工程指示 / 要求簡箋(E.I.)

工程指示編號：EI/ 3983 /21 修改版次：
 工程編號：J853 工程名稱：延坪道住宅項目
 工程項目：VMU 玻璃 (投訴玻璃質量)
 收件人：Maggie Lor 發件人：Joe Chan 日期：3/11/2021

工程號	J853	地盤	VMU	附件	
名稱	玻璃加工圖	採用			
材料	如圖	地盤			
顏色	-	工廠	✓

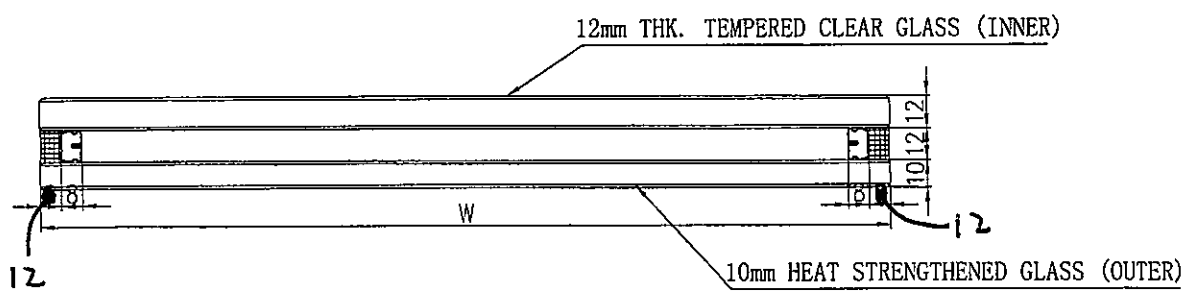
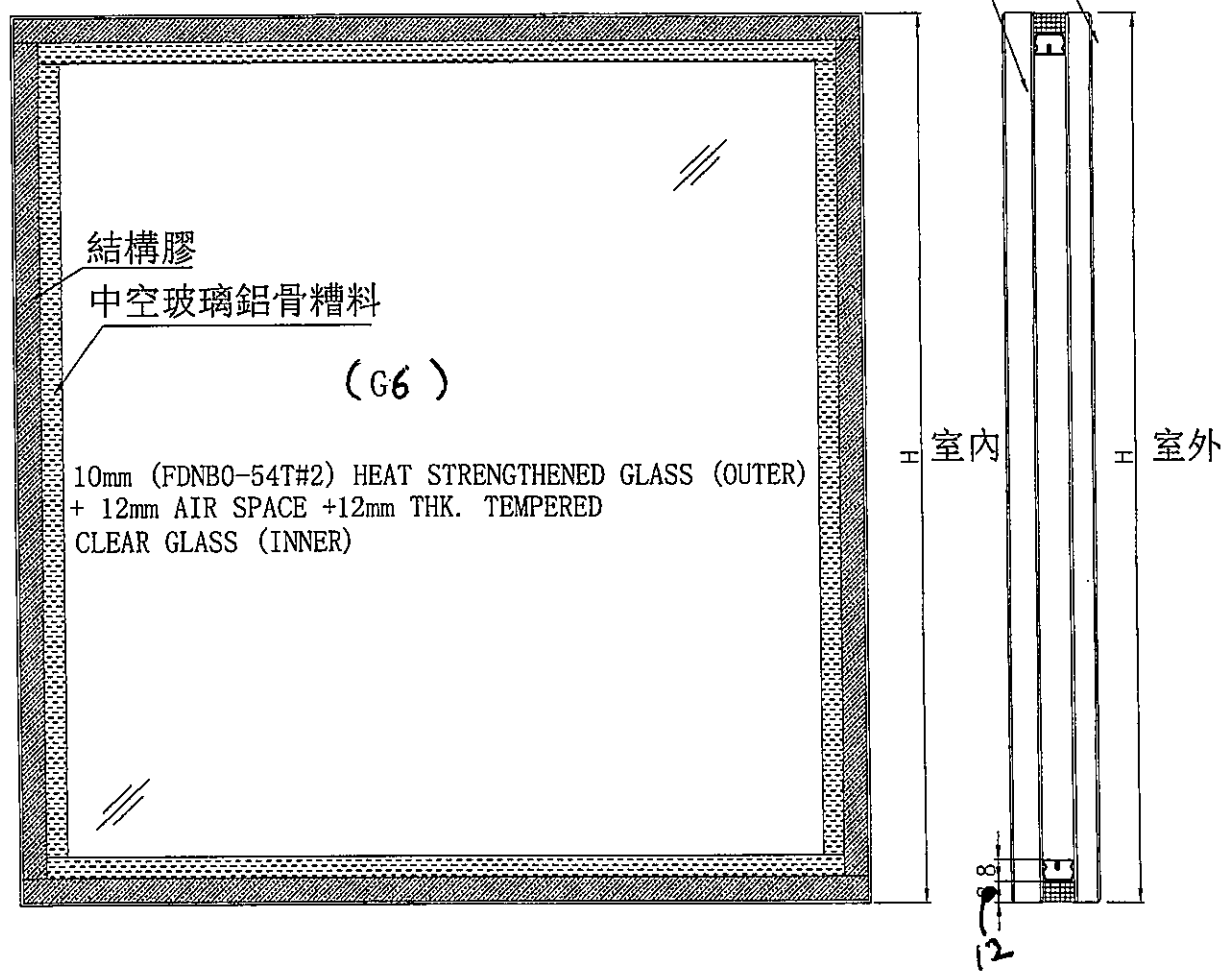
VMU 幕牆玻璃 (EI 3623)，其中一件 IGU 玻璃出現
 中空入水情況，需現場更換該件玻璃。
 請依附件資料，生產玻璃，送地盤。
